ECE/TRANS/WP.29/2009/21  
17 December 2008

Предложение по дополнению 6 к поправкам серии 01 к Правилам № 45  
(Устройства для очистки фар)

Представлено Рабочей группой по вопросам освещения  
и световой сигнализации (GRE)\*

"Схема расположения точек измерения на экране

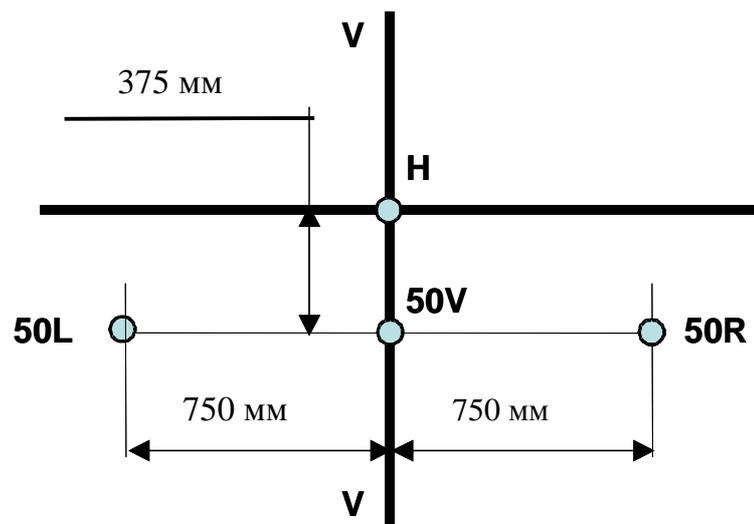
Пункт 7.1, заменить существующую схему следующей схемой:
